Nábřeží řeky Svatky - Realizace protipovodňových opatření
města Brna – etapy VII a VIII (ORG 5344)

ZMĚNOVÝ LIST

ZL 52

ZM 069_SO 07.19 – Kolonáda -opěrná stěna pro schodiště

POHLED NA STĚNU OD ŘEKY SVRATKY

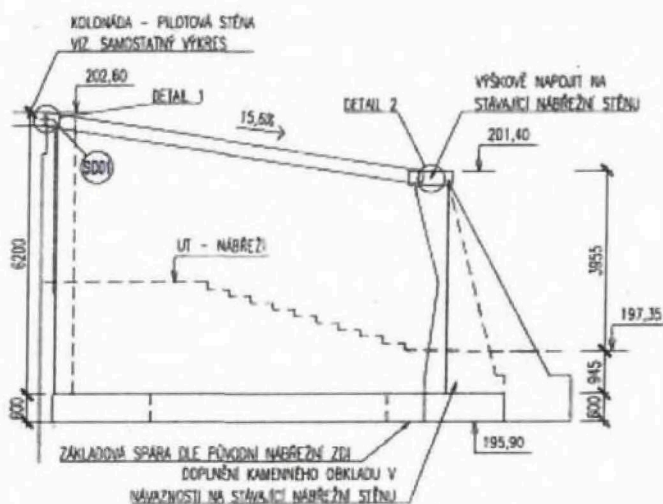
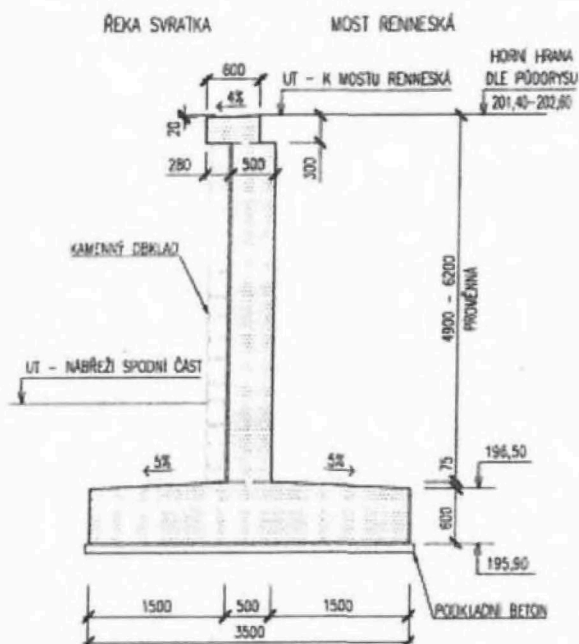
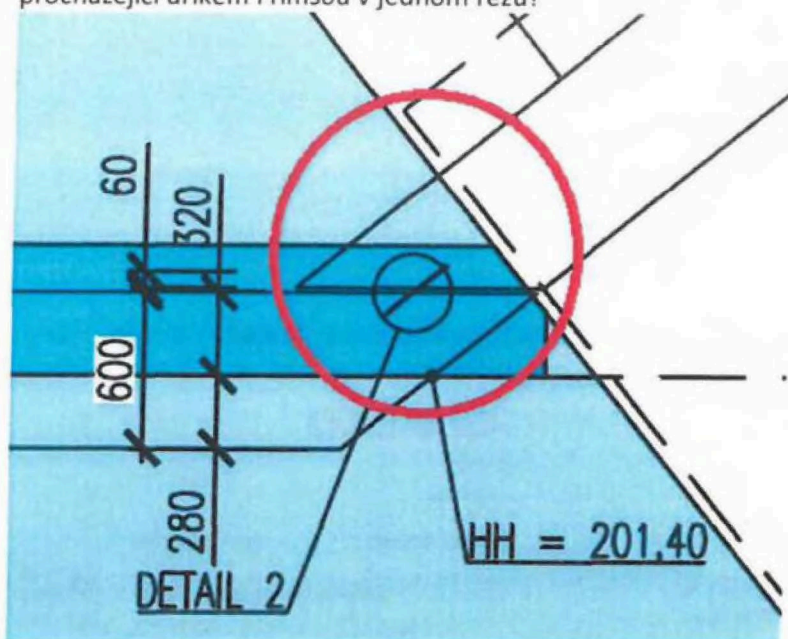
1. Dilatační spára v římse přeci musí být ve stejné poloze jako u dřívku zdi.
2. Nemáte dořešené napojení obkladu nové zdi na ubouranou stávající zeď, doporučuji to udělat masivním svahovým kuzelem z kamenného zdiva. Pokud bychom tam udělali hranu, tak by to mohlo mít nepříznivý vliv na proudění vody v korytě při větších průtocích a mohlo by dojít vlivem vírů k porušení opěrných zdí. Bude to i vizuálně hezčí.

3. Žádnou separaci mezi novou zdí a stávající zdí bych nedělal, prostě to ke stávající odbourané zdi přibetonujte, dilataci bych udělal jen v římse.
4. Doplníte polohu prostupu vodovodní přípojky do pohledu zdi.

5. Pořád vidím jako problém ty dva rozvaděče u nové pilotové stěny, když se tam provedou výkopy, tak budou ve vzduchu, jak kabely tak rozvaděče. Bude se to muset nějak zabezpečit.

6. Výkopy viz zhotovitel, pan Škrach. Klidně se mohou provést blíže ke křídlu stávajícího mostu, tomu to nevádí.
7. Do půdorysu by bylo vhodné označit, jak tam bude navazovat schodiště.

8. Doplníte vytyčovací body nové zdi, aby byla jasná poloha napojení na stávající zeď.

Mám pouze jedinou připomínku k provedení detailu dilatační spáry č.2 mezi stávající kamennou nábrežní zdí a dilatací římsy zdí.

Spára dříku a římsy není v jednom řezu, tato dilatační spára bude nějak zazubená? Není vhodnější provést spáru procházející dříkem i římsou v jednom řezu?

1. Dilatační spára v římse přeci musí být ve stejné poloze jako u dřívku zdí. **Dilatace upravena, včetně půdorysného tvaru zdí.**
2. Nemáte dořešené napojení obkladu nové zdí na ubouranou stávající zeď, doporučuji to udělat masivním svahovým kuželem z kamenného zdiva. Pokud bychom tam udělali hranu, tak by to mohlo mít nepříznivý vliv na proudění vody v korytě při větších průtocích a mohlo by dojít vlivem vírů k porušení opěrných zdí. Bude to i vizuálně hezčí. **Svahovaný kužel není možné provést z důvodu napojení schodiště. Stěna navazuje pod úhlem cca 45 °na koryto řeky, tak tento tvar nebude mít zas tak výrazný vliv oproti kuželovitému tvaru. Přesné řešení bude možné stanovit po bourání dané konstrukce stávající nábrežní zdí, jelikož se ukázalo na stavbě, že stěna je tvarově různorodá.**

3. Žádnou separaci mezi novou zdí a stávající zdí bych nedělal, prostě to ke stávající odbourané zdí přibetonujte, dilataci bych udělal jen v římse.
4. Doplněte polohu prostupu vodovodní přípojky do pohledu zdí. **Dilatace provedena pouze u římse.**

5. Pořád vidím jako problém ty dva rozvaděče u nové pilotové stěny, když se tam provedou výkopy, tak budou ve vzduchu, jak kabely tak rozvaděče. Bude se to muset nějak zabezpečit. **Dva rozvaděče zaneseny do výkresu. Jedná se již o přeložené vedení a rozvaděče DPMB.**

6. Výkopy viz zhotovitel, pan Škrach. Klidně se mohou provést blíže ke křídlu stávajícího mostu, tomu to nevádí. **Výkop upraven. Snžení provedeno u mostu o cca 1,0m v části u zídky s stejnou výškou jako u hlavy stávající nábrežní zdí.**

7. Do půdorysu by bylo vhodné naznačit, jak tam bude navazovat schodiště. **Doplněno do výkresu.**
8. Doplněte vytyčovací body nové zdí, aby byla jasná poloha napojení na stávající zeď. **Doplněno do výkresu.**

Samotný dřík by měl být dobetonovaný přes nějakou separaci k původní nábrežní zdi. Konec dříku by měl být cca od přechodu betonu na kamenný obklad při horní úrovni stávající nábrežní zdi. Stávající nábrežní stěna by pak měla být zapravena v návaznosti na kamenný obklad nové stěny.

Naznačená dilatace s vloženým trnem je u statiků z důvodu římsy., viz odkaz na detail č.2. Tento detail řeší návaznost nové římsy nad novou stěnou na dobetonovanou římsu u stávající stěny.
